CIRCULAR N° 4

LICITACIÓN PÚBLICA N° 09/ 2025
EXPEDIENTE N° 500 – 000725 - 2025
OBRA: "CONSTRUCCION CONSULTORIOS EXTERNOS – HOSPITAL DR. GUILLERMO RAWSON – DPTO. CAPITAL"

ACLARACIONES CON CONSULTA

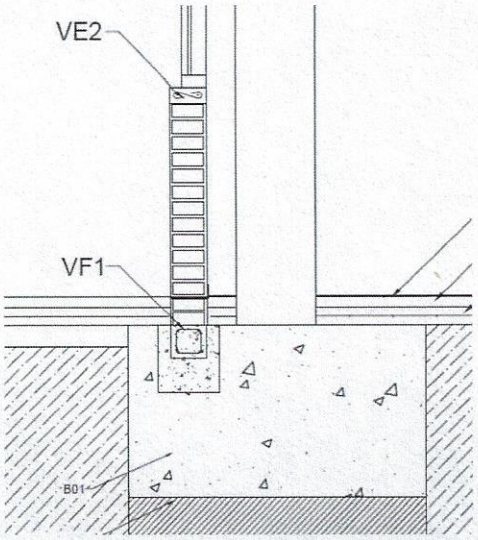
Con respecto al ítem 3.2.8 Platea de fundación: de acuerdo a plano de estructura de fundaciones E-1 no correspondería este ítem.....por favor aclarar

Este ítem no debe considerarse. Ver Planilla de Oferta corregida adjunta.

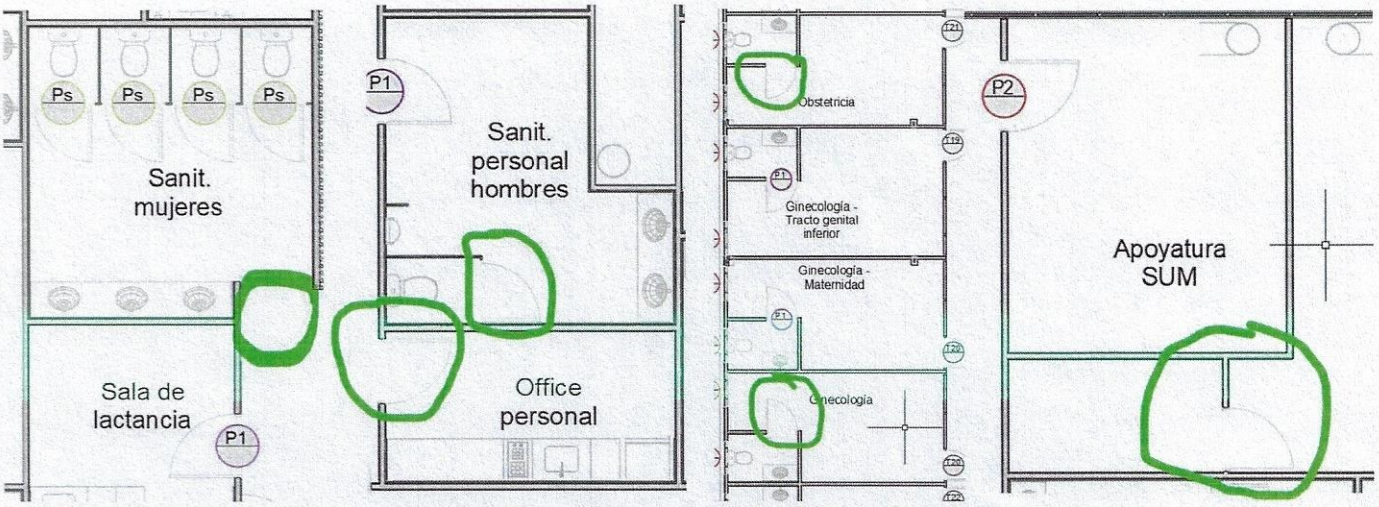
Con respecto a la construcción de las fundaciones de edificios de más de una planta; el estudio de suelo indica una profundidad mínima de fundación de 2,50m por debajo de **Nivel de Piso Terminado**. Así mismo encontramos en el plano de estructura de fundaciones una planilla de bases donde se indica una profundidad de fundación de H=1,70m con respecto al **terreno natural.**
Al respecto se consulta cuál de los dos criterios se debe tener en cuenta para el cálculo de excavaciones.

Las bases se fundarán un mínimo de 2.30m respecto al terreno natural, o al menos 0.20m en el estrato resistente de Arenas limosas SM
Los muros de sostenimiento se fundarán un mínimo de 1.50m respecto al nivel de terreno natural.
Las zapatas dentro de los terraplenes, cuando el espesor de terraplén por debajo de las mismas sea mayor a 40cm, serán flotantes con hormigón pobre de 5cm , si el espesor de

terraplén es menor a 40 se fundarán a una profundidad de 1.50m mediante Hormigón pobre.
Se adjuntan plano de detalle de zapatas.

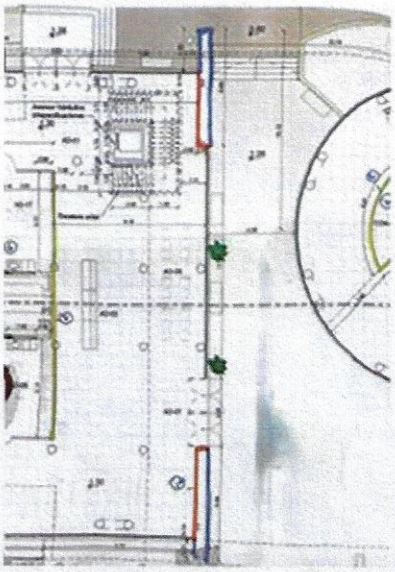
Respecto del cielorraso con nubes acústicas, ¿hay algún planteo de disposición o consideramos la superficie total del recinto con las nubes? Dado que el diámetro de las mismas es de 1100mm.

Cielorrasos:

- Tile Snap In - perforado #110-M1 color blanco invierno

- Plank hook - liso color blanco invierno

- Nubes circulares color Barquillo 40% de superficie (diseño a definir por asesoría).

Plano: ANEXO N°13 - DETALLES DE TABIQUES - PLANTA BAJA

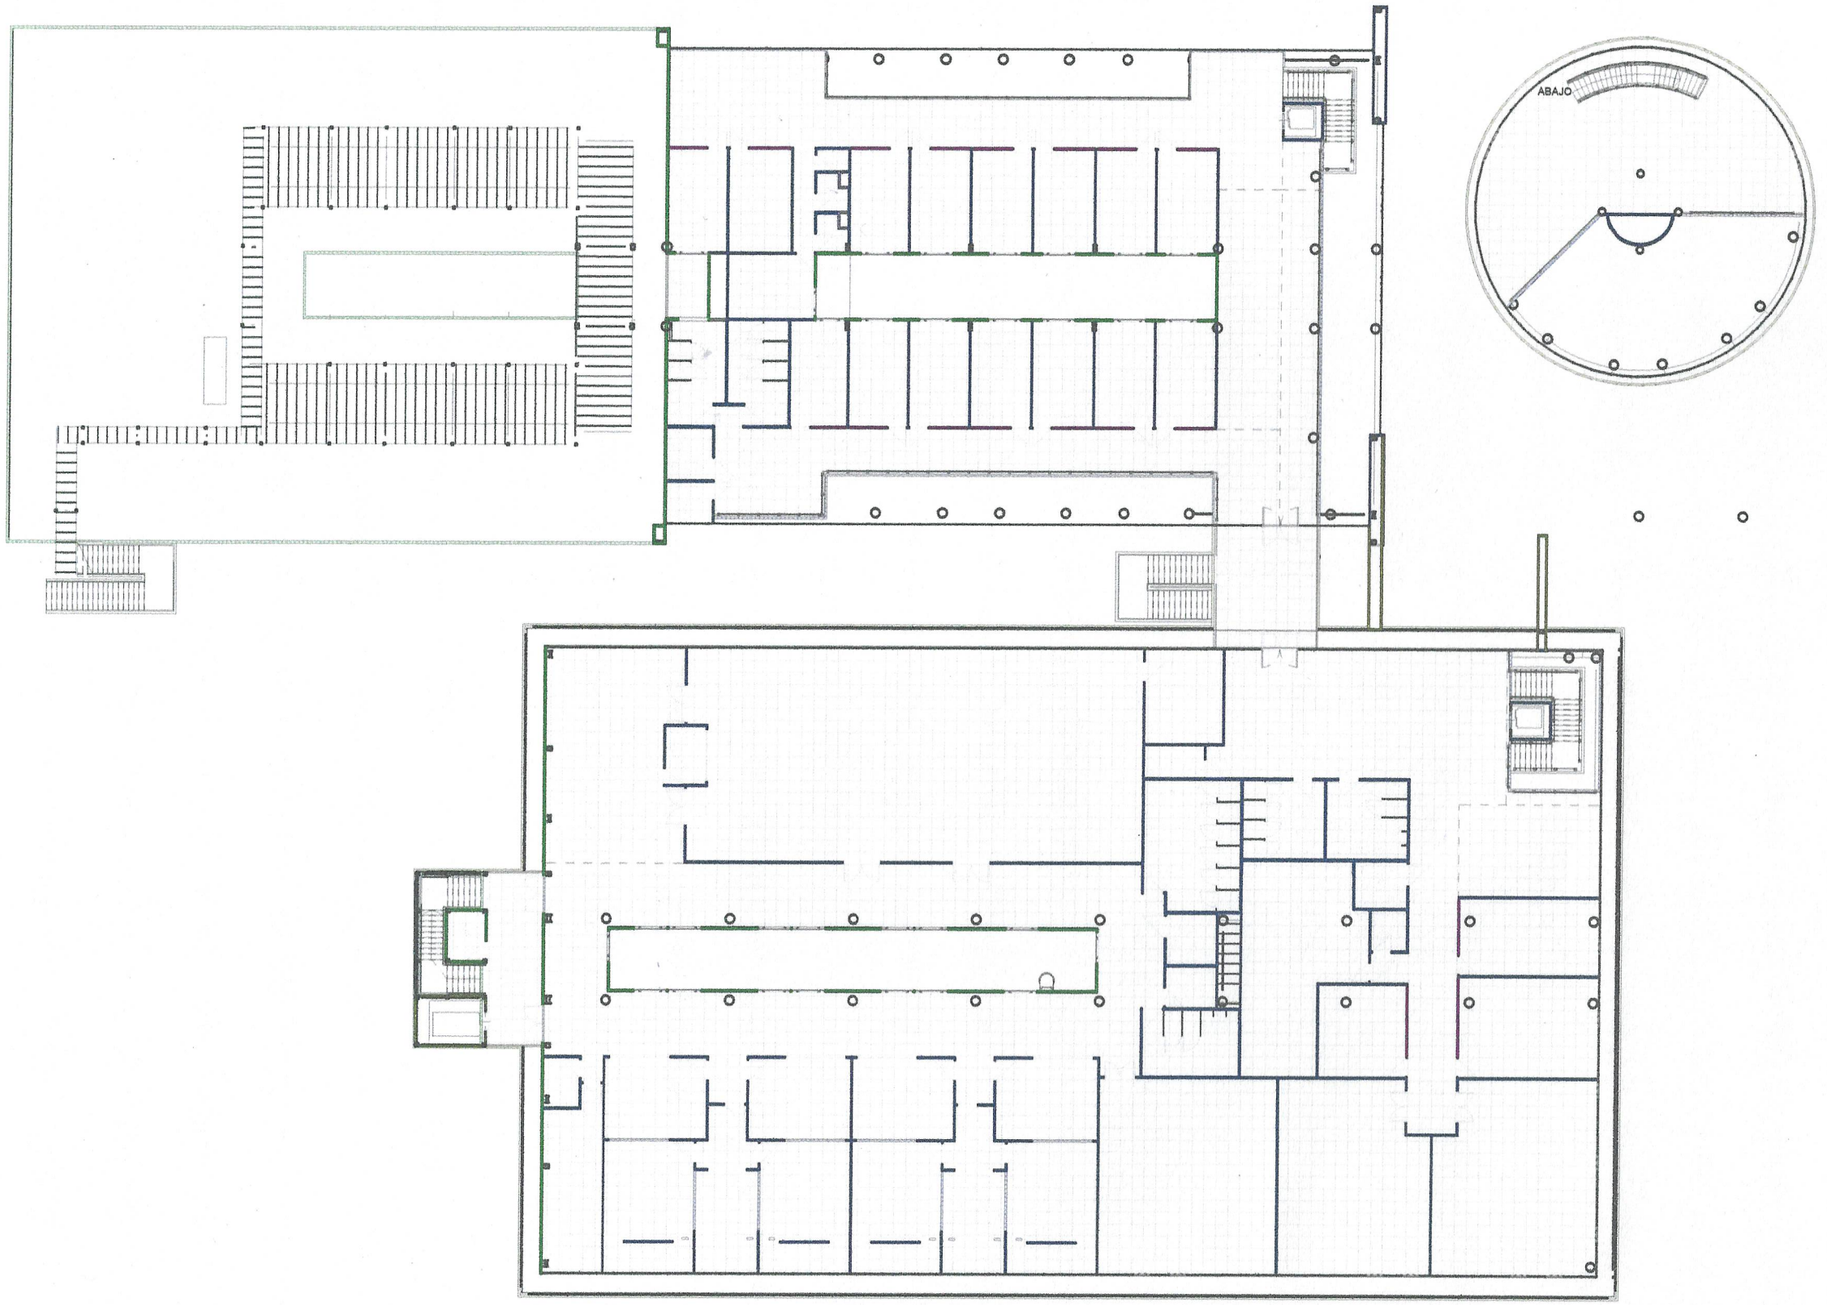
ÍTEM 5: TABIQUES – 5.6.3 Tabique Exterior
Se solicita especificar donde se debe colocarse este tabique.

Estos tabiques que en la planimetría figuran como elementos de vinculación arquitectónica, están dibujados como tabiques livianos:

1- ¿deben ser considerados en steel framing con estructura pesa?

Ver Anexo N°13- Detalle de Tabiques – Planta Baja y Anexo N°13- Detalle de Tabiques – Planta Alta.

RESPUESTA: VER ANEXO N°13 - DETALLES DE TABIQUES - PLANTA BAJA Y ALTA

Plano: ANEXO N° 15 - DESIGNACIÓN DE CARPINTERÍAS - PLANTA BAJA

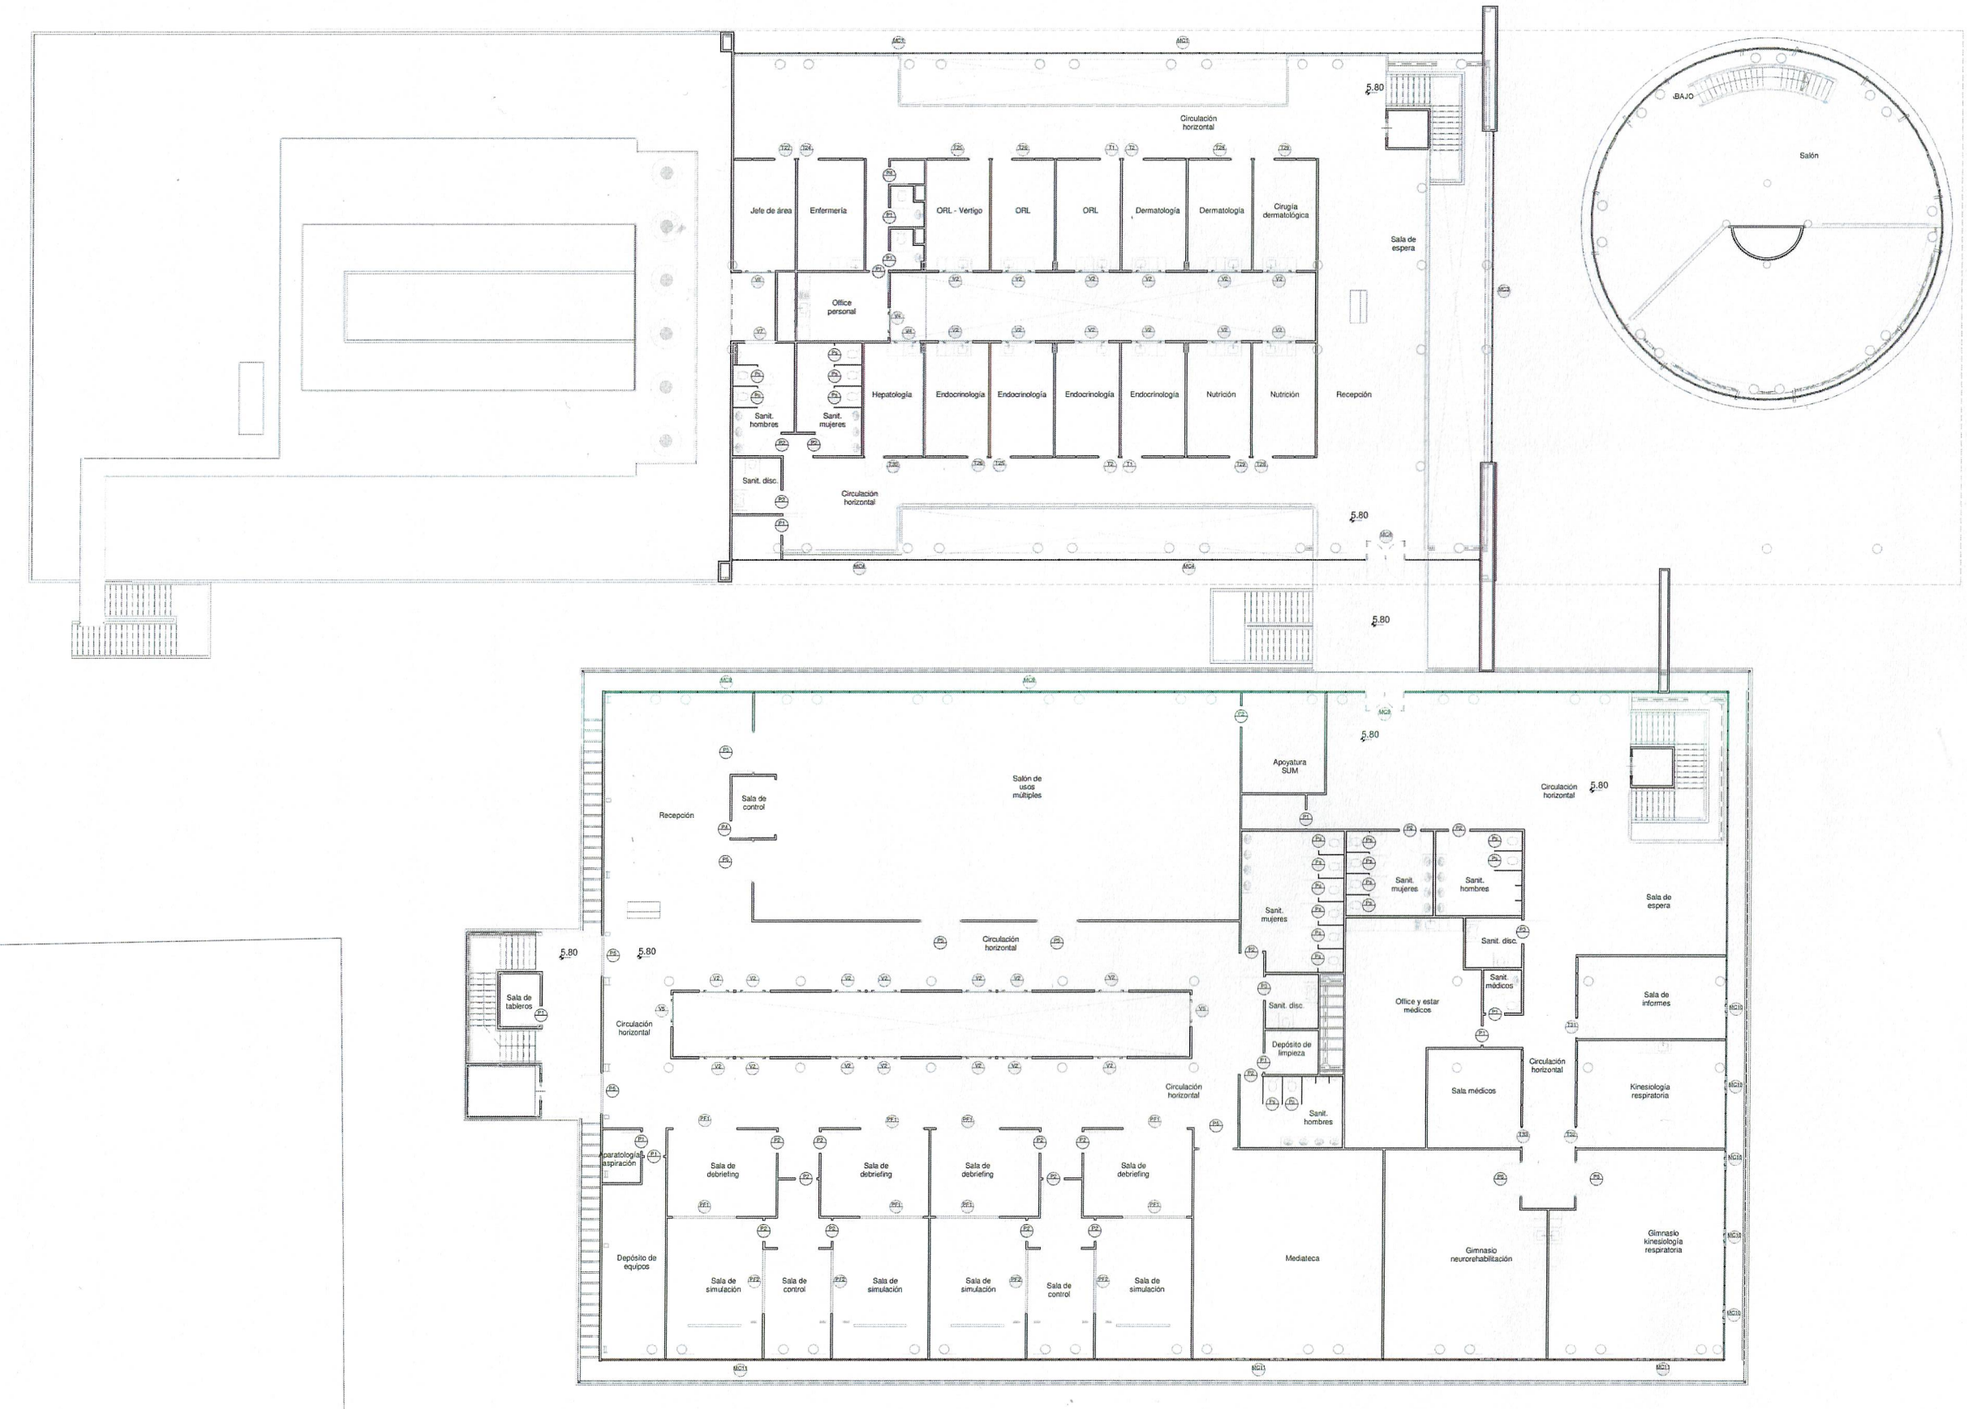
En el plano "DPP-HGRCEX-D-11-DESIGNACIÓN DE CARPINTERÍAS - PLANTA BAJA" falta la designación de la puerta en Ginecología, Obstetricia, Sanit. Mujeres, Sanit. Personal hombres, Office personal, etc. Por favor, completar plano de carpinterías para el correcto cómputo.

En los planos de planta, de carpinterías, no aparece la V9.
A su vez, en Cardiología aparece una ventana sin designación que coincide con el ancho de la V9= 1m.
Por favor, confirmar si la deducción es correcta. Sino, enviar planos completos con designaciones.

Ver Anexo N°15 – DESIGNACION CARPINTERIAS- PLANTA BAJA.
Ver Anexo N°15 – DESIGNACION CARPINTERIAS- PLANTA ALTA.

Ver Anexo N°15 – DESIGNACION CARPINTERIAS- PLANTA BAJA.
Ver Anexo N°15 – DESIGNACION CARPINTERIAS- PLANTA ALTA.

DETALLE DE ZAPATA CENTRADA Z1=Z2
S/E

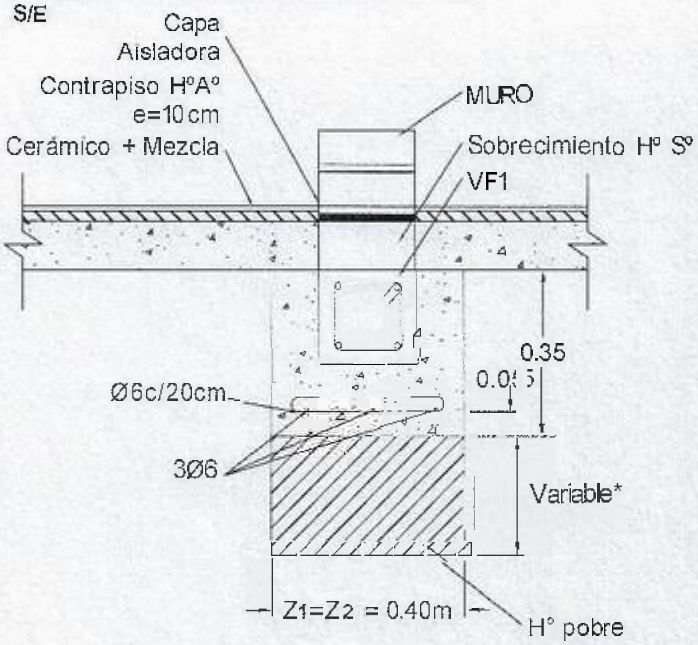
Con respecto a los ítems 3.2.2 y 3.2.9:
En el Anexo 2 de Circular 1 indica, "zapatas bajo muros y tabiques de mampostería de ancho indicado en detalles estructurales".....en los planos estructurales no hay detalle de zapatas Además en el plano E-03 Corte estructural sector pediatría bajo muro de mampostería:

Si Correspondería zapata..... agregar detalle de Z1 y Z2 que indica en planteo estructural.
El cimiento .....puede ser en sala de máquinas??? Confirmar y agregar detalle.....

Ver ANEXO N°18 - DETALLES ESTRUCTURALES

* NOTA: El Hormigón pobre será de 5cm cuando el espesor del terraplén, por debajo de la zapata, sea mayor o igual a 40cm. En los lugares en donde este espesor sea menor, el hormigón pobre deberá profundisarse hasta 1.50m del nivel de terreno natural.
